DĖL PIRKIMO DOKUMENTŲ PAAIŠKINIMO IR PATIKSLINIMO_2

Akcinė bendrovė „Via Lietuva“ (toliau – perkančioji organizacija) vykdo viešojo pirkimo „*Krašto kelio Nr. 144 Jonava–Kėdainiai–Šeduva ruožo nuo 17,565 iki 23,070 km kapitalinis remontas*“ (Pirkimo ID 4476009), atliekamo atviro konkurso būdu, procedūras ir, atsakydama į tiekėjų klausimus*, teikia pirkimo dokumentų paaiškinimus/patikslinimus.

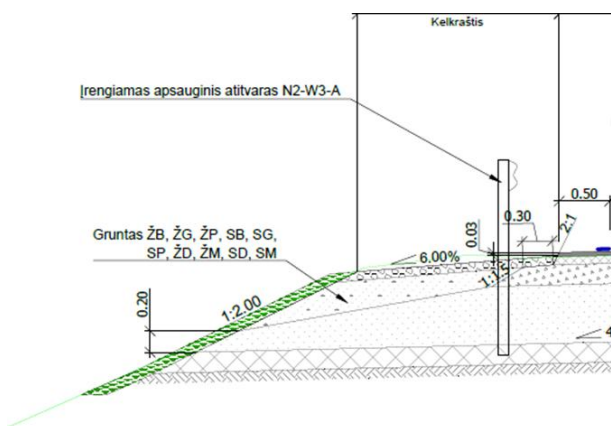
Prašome patikrinti 5.1 darbų kiekius. Pozicija 5.1.7 Viršutinis sluoksnis iš asfalto SMA 11 S įrengimas, h=0,04 m 43921 m². Ruožo ilgis 5.505,00 m x 8 m asfalto plotis = 44.040,00 m² + stotelių sustojimai.

Projekte kelio Nr. 144 remontuojamo ruožo ilgis 5,49 km. 5490x8 = 43920 m². Autobusų stotelių dangos įrengimas paskaičiuotas atskirai, DKŽ 9 skyriuje (Takų ir autobusų peronų įrengimo darbai).
